Panel Asesor Independiente de BID Invest
Informe del IAP n.º 3, octubre de 2019
Proyecto Hidroeléctrico Ituango
Colombia

Composición del IAP: El Sr. Ciampitti y el Sr. Marinos representaron al IAP durante la misión de septiembre de 2019. El Sr. Palmieri no pudo asistir a la visita, pero los demás miembros lo mantuvieron informado sobre los hallazgos y revisó el presente informe del IAP, el cual respalda plenamente.

Figura 3 – Complejo subterráneo, caverna de transformación sur.

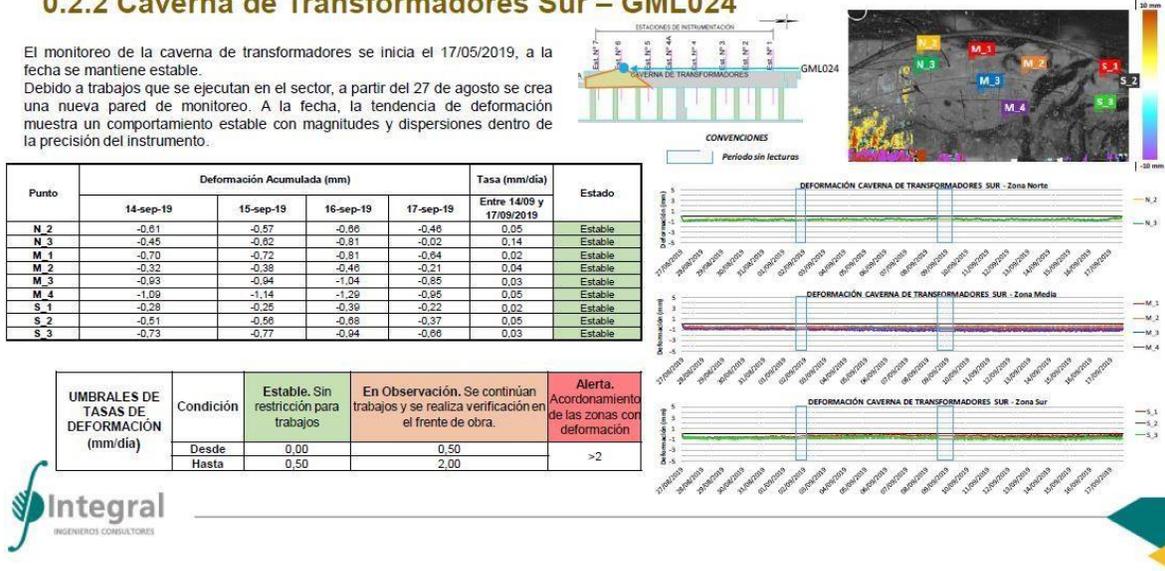
El monitoreo de la caverna de transformadores se inicia el 17/05/2019, a la fecha se mantiene estable.
Debido a trabajos que se ejecutan en el sector, a partir del 27 de agosto se crea una nueva pared de monitoreo. A la fecha, la tendencia de deformación muestra un comportamiento estable con magnitudes y dispersiones dentro de la precisión del instrumento.

Las figuras 3 a 6 mostradas anteriormente fueron seleccionadas del monitoreo de las cavernas entre mayo de 2019 y septiembre de 2019. No se miden deformaciones, o las deformaciones se encuentran en el marco de la precisión del instrumento de medición. Por lo tanto, el macizo rocoso no está desgastado ni perturbado a nivel general; tampoco muestra indicios de un problema de estabilidad general. Las mediciones geodésicas no muestran ningún cierre de la abertura. Esto no significa que haya que descuidar el refuerzo adicional de las cavernas (Informe del IAP de marzo de 2019).

Figura 5 – Complejo subterráneo, sala de máquinas entre las unidades 2 y 3.

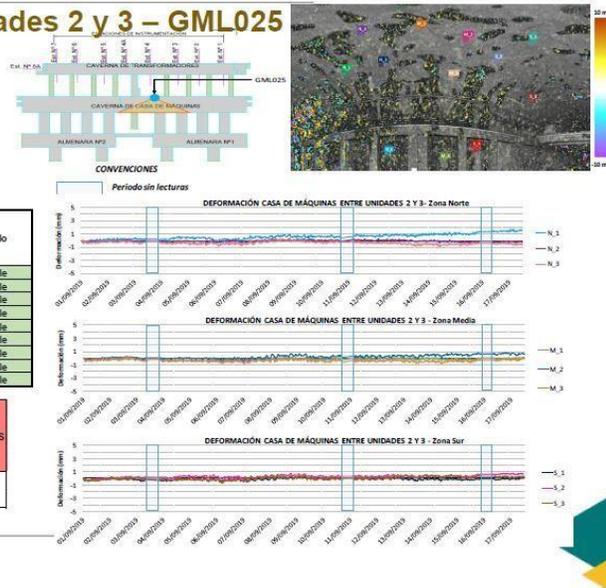
El monitoreo del hastial aguas debajo de la caverna de casa de máquinas entre unidades 2 y 3 se inicia el 25/05/2019. Debido a trabajos de demolición cercanos al instrumento, se retira el 27/07/2019 y se reubica sobre la viga-riel del puente grúa el 17/08/2019 hasta el 26/08/2019 fecha en la cual se retira nuevamente el instrumento debido a trabajos sobre el riel. El 1/09/2019 se reinician las lecturas con una nueva pared de monitoreo, permaneciendo a la fecha estables.

Figura 26 - Sección del diseño alternativo.

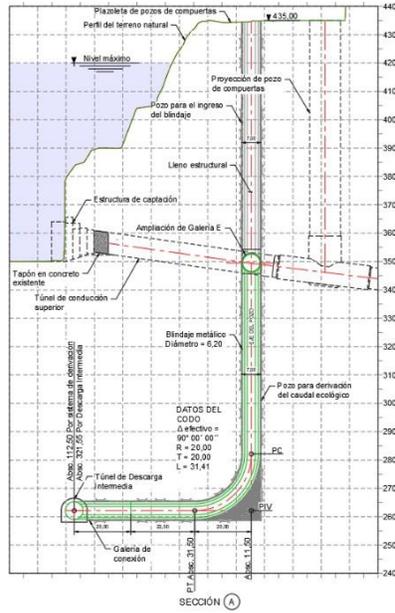
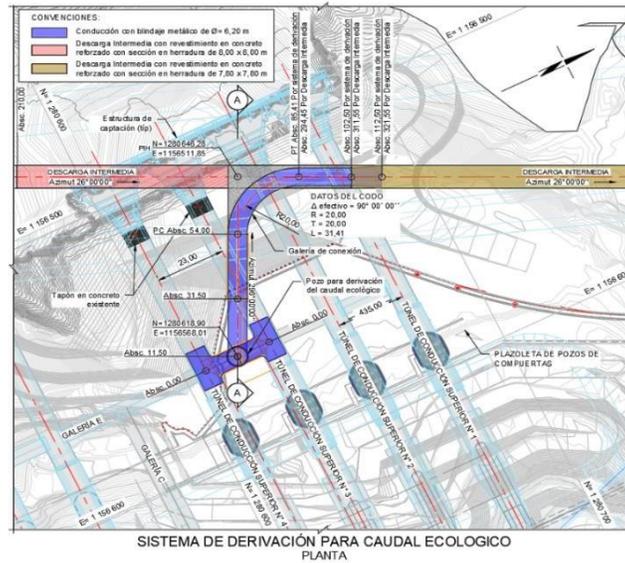
Recientemente, se ha presentado un importante cambio de diseño. Este prevé el abandono del portal original y la colocación de la entrada de la IDG a una mayor elevación, alimentada por las entradas 3 y 4, corriente arriba de las compuertas, pero corriente abajo de los tapones, a través de un pozo vertical diseñado para 450 m³/s y conectado a la IDG corriente abajo de su tapón de corriente.

Esta opción es menos arriesgada en términos de calendario y metodología, y menos costosa.

Sin embargo, renunciaría definitivamente a la posibilidad de controlar el nivel del embalse a 350 - 370 msnm. El único medio para bajar el nivel del embalse sería a través de las turbinas, en las que no se puede confiar a largo plazo y en caso de situaciones de emergencia (por ejemplo, un fuerte terremoto).

Figura 28 – Deformaciones de la represa desde octubre de 2018, tras la subida del nivel de la represa y el embalse. Los valores están en línea con los valores que podrían esperarse.

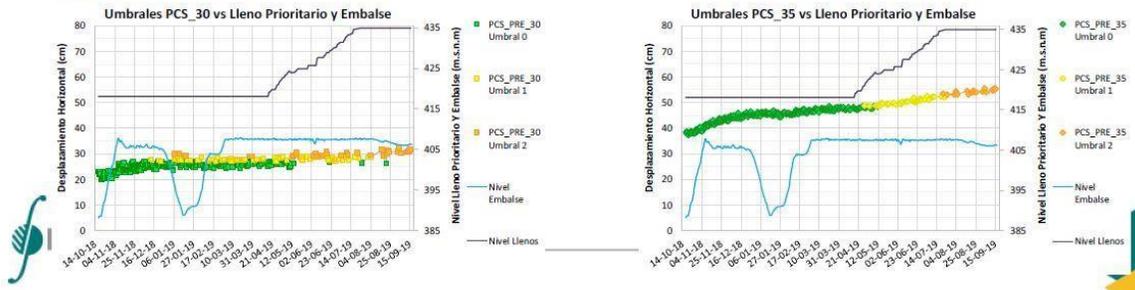
La represa se ha completado y se comporta satisfactoriamente. El dique muestra asentamiento normal en la cresta. Las deformaciones medidas desde octubre de 2018 están asociadas tanto a la subida de la represa como del embalse. Los valores medidos son confiables, considerando que cuentan también las deformaciones de toda la represa alta.

Los PCS 29, PCS 30 y PCS 35 registran deformaciones asociadas tanto al incremento del nivel del embalse y de los llenos de la presa. En las gráficas se observa un aumento en las deformaciones, atribuido al reinicio de la conformación de los llenos de la presa por encima de la cota 418, el 07 de abril de 2019. Y culminando el 19 de julio de 2019.

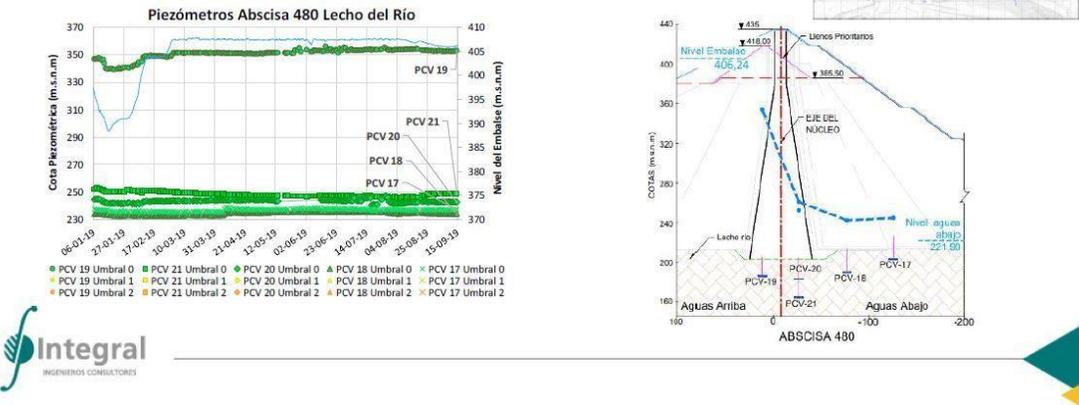
Las lecturas de los piezómetros principales son satisfactorias en todas las secciones de la represa. Hay una clara caída de los cabezales piezométricos corriente abajo del pozo, lo que denota un bajo gradiente hidráulico y un buen funcionamiento de la cortina de lechada. El comportamiento ha sido estable hasta ahora.

Los piezómetros instalados la abscisa 480 presentaron un comportamiento de acuerdo con lo esperado bajo condiciones ideales regidas por la modelación numérica para la etapa de llenado del embalse. El comportamiento ha sido estable sin cambios significativos luego de la entrada a la etapa de operación de la presa

Figura 31 - Estribo izquierdo. Monitoreo geodésico desde la estabilidad de junio de 2018. No hay signos de deformación a considerar; no hay tendencia.

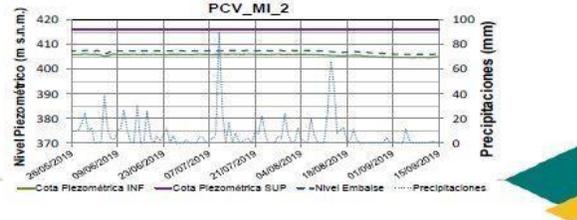
En el registro de los prismas de la margen izquierda el comportamiento general durante los últimos meses ha sido estable, con movimientos inferiores a 1,5 cm en los Prismas 2 y 22. La deformación registrada en el prisma 24 al inicio de las lecturas correspondió a movimientos generados por el lavado de material durante la segunda temporada invernal de 2018.

El monitoreo de las pendientes inferiores con el radar SAR-X muestra un proceso de erosión superficial lento y activo, tratado con geomalla y revegetalización. La tendencia a la deformación ha disminuido en las últimas semanas.

La monitorización del estribo izquierdo tiene que ser permanente.
